**Forum mondial de l'harmonisation
des Règlements concernant les véhicules**

Groupe de travail de la sécurité passive

Règlement ONU n° 44 (Dispositifs de retenue pour enfants)**Proposition de complément 18 à la série 04 d'amendements
au Règlement ONU n° 44 (Dispositifs de retenue
pour enfants)****Communication de l'expert de la Commission européenne***

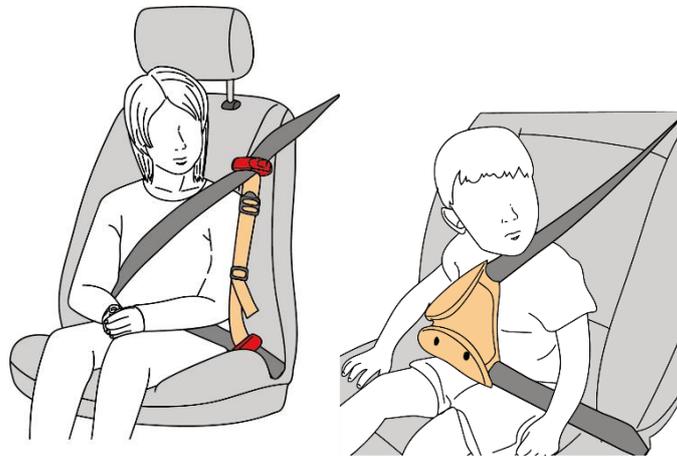
- « 1.2 Le présent Règlement interdit expressément d'utiliser comme système de retenue pour enfants les dispositifs de guidage de la ceinture ou d'autres dispositifs d'assise qui sont dangereux et peuvent blesser les enfants en cas de collision, quels que soient les résultats des épreuves obtenus conformément au paragraphe 8.

Cette disposition s'applique notamment aux dispositifs de guidage de la ceinture destinés aux enfants pesant entre 15 et 36 kg qui se fixent ou s'attachent à la sangle sous-abdominale ainsi qu'à la sangle d'épaule d'une ceinture de sécurité pour adultes à trois points dans le but de modifier le trajet de la ceinture de sécurité pour adultes, par exemple en abaissant la sangle d'épaule ou en rapprochant la sangle sous-abdominale et la sangle d'épaule. Des exemples de ces dispositifs non conformes sont présentés ci-dessous.
